**Европейская экономическая комиссия****Комитет по внутреннему транспорту****Всемирный форум для согласования правил  
в области транспортных средств****Рабочая группа по пассивной безопасности****Пятьдесят шестая сессия**

**Предложение по новым правилам, касающимся лобового удара****Предложение по поправкам к проекту новых правил  
(ECE/TRANS/WP.29/GRSP/2014/10)****Представлено экспертом от Франции в качестве Председателя  
неофициальной рабочей группы по лобовому столкновению\***

Образец А

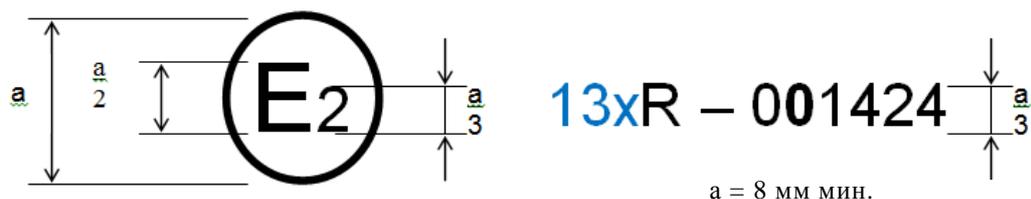
Приведенный выше знак официального утверждения, проставленный на транспортном средстве, указывает, что данный тип транспортного средства официально утвержден в Нидерландах (~~E 4~~) во Франции (E 2) в отношении защиты водителя и пассажиров в случае лобового столкновения на основании Правил № 13x {X} под номером официального утверждения 001424. Номер официального утверждения указывает, что это официальное утверждение было предоставлено на основании требований Правил № 13x {X} с внесенными в них поправками серии 020.

Рис. 1

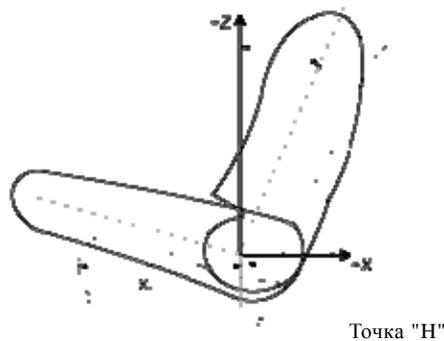
**Положение точки "Н" в продольной и вертикальной плоскостях обозначается как  $X_{50thM}$  и  $Z_{50th}$ ; положение точки "Н 5<sup>th</sup>" в продольной и вертикальной плоскостях обозначается как  $X_{5thF}$  и  $Z_{5thF}$ . XSCL определяется как расстояние по горизонтали между точкой "Н" и крайним переднем положением подушки сиденья (см. рис. 1). Положение точки "Н 5<sup>th</sup>" рассчитывают по нижеприведенной формуле. Следует отметить, что точка " $X_{5thF}$ " всегда должна находиться по направлению вперед от точки " $X_{50thM}$ ".**

$$X_{5thF} = X_{50thM} + (93 \text{ мм} - 0,323 \times XSCL)$$

$$Z_{5thF} = Z_{50thM}$$

**Рис. 2**  
**Первоначальное расстояние между коленями женского манекена "Гибрид III" 5-го процентиля**

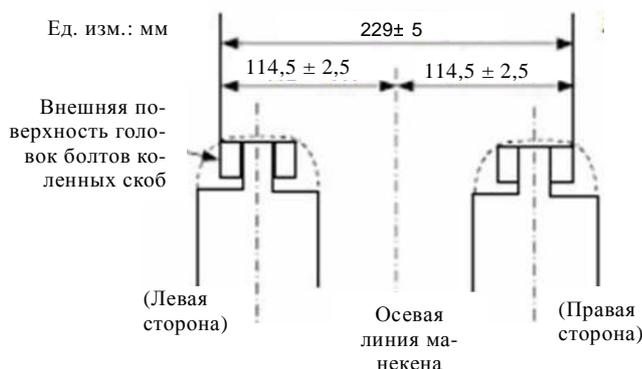
Бедра испытательного манекена-пассажира должны опираться на подушку сиденья, насколько это позволяет положение ступней. Первоначальное расстояние между внешними поверхностями головок болтов коленных скоб должно составлять ~~[270 мм ± 10 мм]~~ **[229 мм ± 5 мм]**, как указано на рис. 2. Насколько это возможно, обе ноги испытательного манекена-пассажира должны располагаться в вертикальных продольных плоскостях. В случае салонов с различной конфигурацией разрешается дополнительная регулировка положения ног для обеспечения правильного расположения ступней в соответствии с пунктом 3.6.

Рис. а)

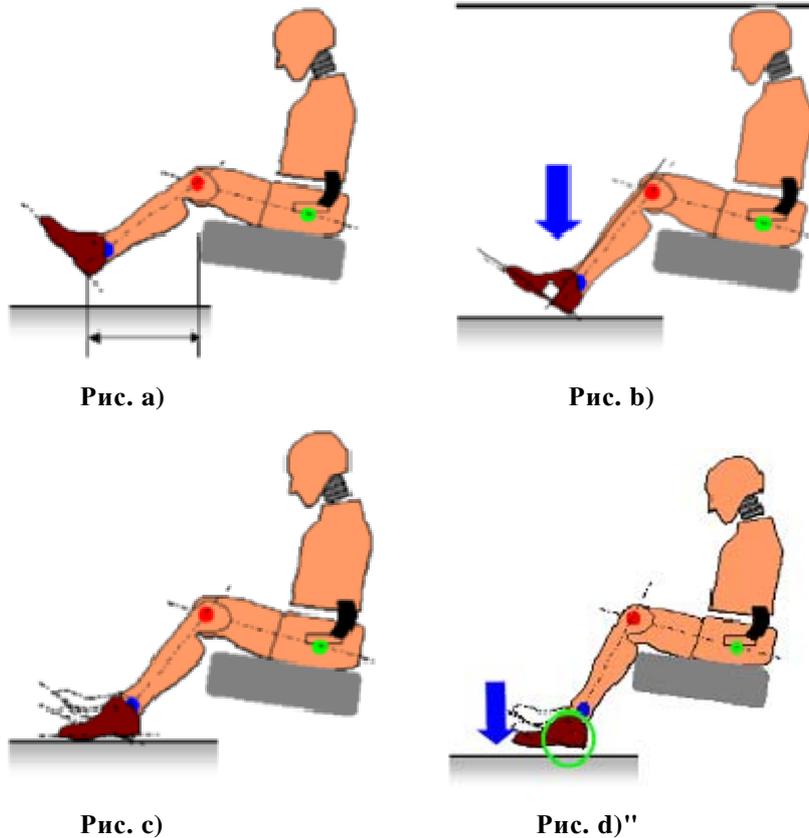
Ноги должны быть установлены как можно дальше от передней кромки подушки заднего сиденья, а бедра должны опираться на подушку сиденья, как показано на рис. а). Как показано на рис. б), каждую ногу опускают до тех пор, пока ступня не будет установлена на полу; при этом ступня и голень должны находиться под прямым углом друг к другу, а угол наклона бедра должен быть постоянным. Когда каждая пятка находится на полу, ступни поворачивают таким образом, чтобы обеспечить как можно больший контакт между пальцами ног и полом, как показано на рис. с).

Если невозможно обеспечить контакт каждой ступни с полом, то ступни опускают до тех пор, пока икры не будут соприкасаться с передней кромкой подушки сиденья или пока задняя часть ступни не будет соприкасаться с элементом салона транспортного средства. Ступня должна находиться в положении наиболее близком параллельному относительно пола, как показано на рис. d).

В случае если свободное пространство ограничено из-за выступающих элементов кузова транспортного средства, то ступню поворачивают на минимально возможный угол по отношению к голени. В случае если свободного пространства по-прежнему недостаточно, для устранения или минимизации этой проблемы поворачивают бедра манекена. Ступни поворачивают по направлению внутрь или наружу, а расстояние между коленями остается постоянным.
